Věc: Podnět vedení města Úvaly a zastupitelům k projektu Park Úvaly - Vinice - původní návrh usnesení

PODNĚT VEDENÍ MĚSTA ÚVALY A ZASTUPITELŮM

FAKTA K PROJEKTU PARK VINICE

Dobře utajené dětské hřiště

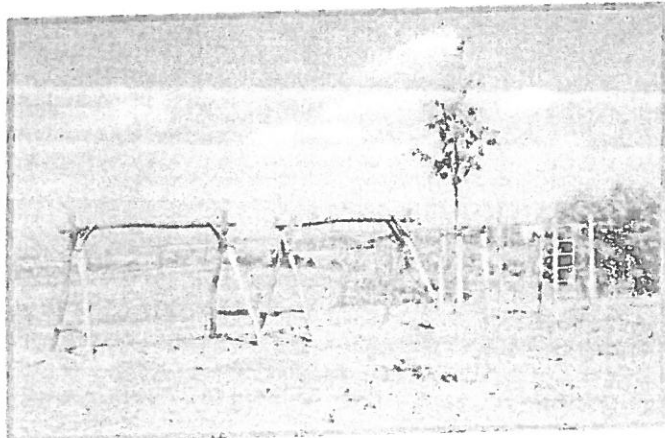
Tři stojany na houpačky, provazový žebřík a lano prozatím patří mezi několik hracích prvků budoucího dětského hřiště na východním okraji Vinice. Lom na kámen, který zde byl v provozu do 40. let minulého století, byl po skončení těžby zasypáván nejrozličnějšími odpady včetně sudů se zbytky asfaltu. Později byla provedena částečná rekultivace. Hřiště je určitě lepší než divoká skládka, je však otázkou, zdali byla tato lokalita, nacházející se daleko od obytné zástavby, vhodně

vybrána. Z náměstí Arnošta z Pardubic trvá cesta svižnou chůzí nejméně 20 minut. Využití nebude asi optimální. Vždyť dětské hřiště mezi sídlem městského úřadu a Výmolou je většinou prázdné. Odlehlost místa může upoutat vandaly a různé nenechavce. Kromě toho je povrch pozemku v současnosti pokryt stovkami skleněných střepů pocházejících z někdejší skládky. Z rozsahu provedených prací v polovině srpna (osazení stromy, gabionová zídka, cesta) je zřejmé, že finanční náklady nebudou nízké.
